Der Bürgermeister
Hilden, den 24.07.2025
AZ.: IV/61.1-TF-BP177A

Beschlussvorlage

Bebauungsplan Nr. 177A für den Bereich Salzmannweg / Bruchhauser Weg:

1. Abhandlung der Anregungen der TöB gem. § 4 Abs. 1 BauGB
2. Abhandlung der Anregungen der Öffentlichkeit gem. § 3 Abs. 1 BauGB
3. Offenlagebeschluss

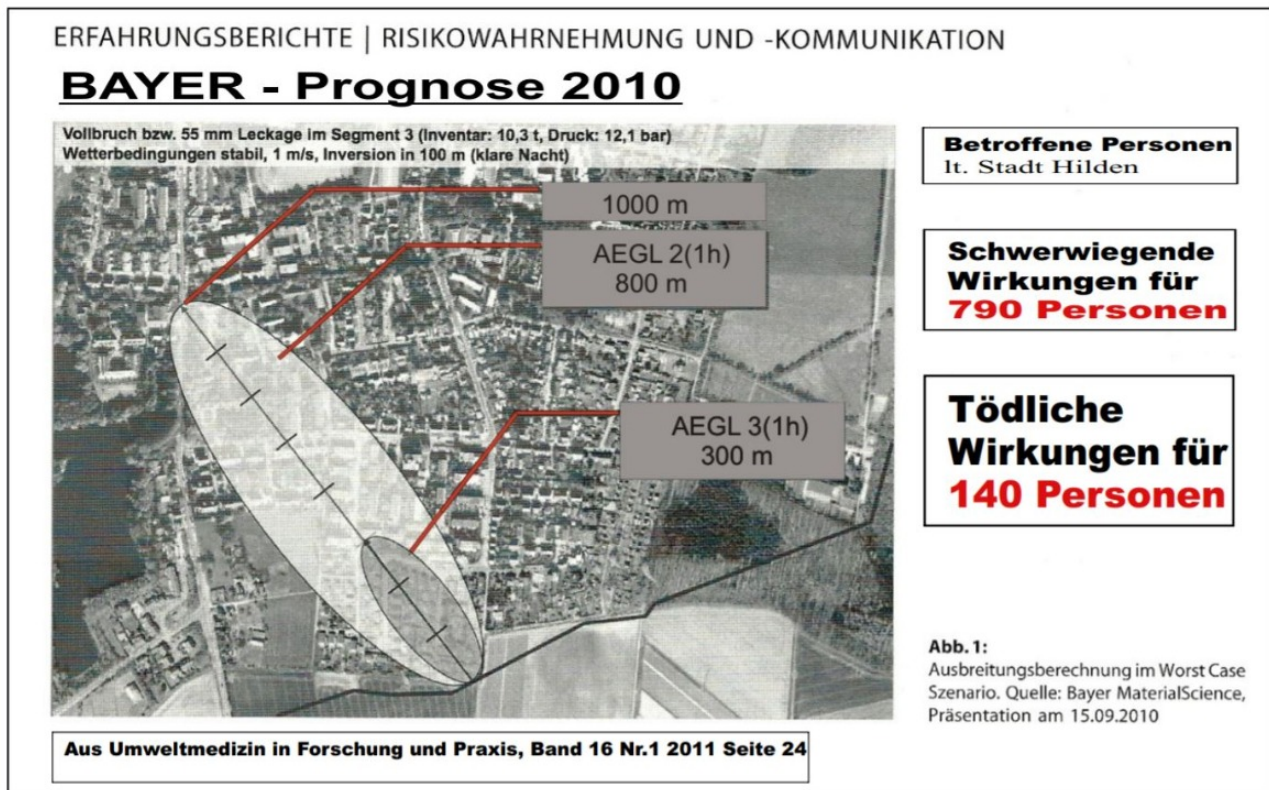
Auch die Planung einer Kindertagesstätte in einer sog. "Todeszone" der Giftgas-CO-Pipeline kann nicht wirklich ernst gemeint sein. Denn da der Bayer-Nachfolger Covestro sich aktuell in einem Übernahmeprozess durch den arabischen Ölkonzern ADNOC nicht klar zur Einstellung des Verfahrens äußert, muss davon ausgegangen werden, dass es evtl. in einigen Jahren trotz aller Proteste zu einer Inbetriebnahme kommen kann. Das wollen wir gerne der Hildener Bevölkerung ersparen und dafür kämpfen wir auch weiter. Aber eine Gewähr dafür kann niemand geben. Deswegen wäre ein Neubau einer Kindertagesstätte an diesem kritischen Ort eine absolute Fehlleistung.

Hier dazu das Bild der Ausbreitungszonen des gefährlichen CO-Giftgases bei einem Leitungsschaden, das der frühere Akteur Bayer den Kinderärzten schon 2010 vorgestellt hat. Der geplante Kindergarten würde in der dort angegebenen 300 Meter direkten "Todeszone" geplant. Hinzu kommt, dass Kinder besonders und härter durch das CO-Gift geschädigt werden.

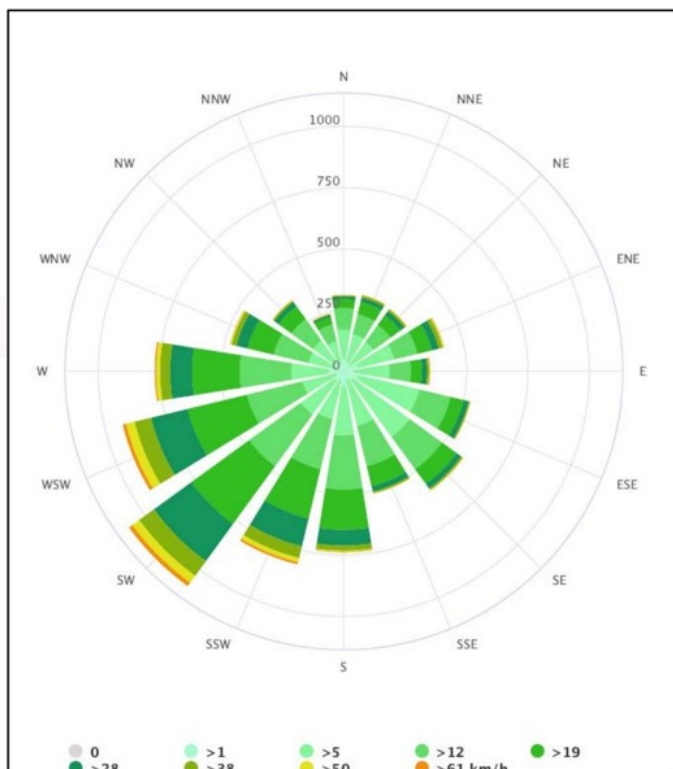
“Zudem ist das Plangebiet **gemäß Klimafunktionskarte** des zuvor genannten Gutachtens Teil der südlich an das Stadtgebiet angrenzenden Grün- und Freiflächen, die einen Ausgleichsraum **mit einer sehr hohen Bedeutung in Bezug auf die Kaltluftlieferung** darstellen.”

Das passt unserer Einschätzung nach nicht zu der folgenden dort zu findenden “Schlussfolgerung”:
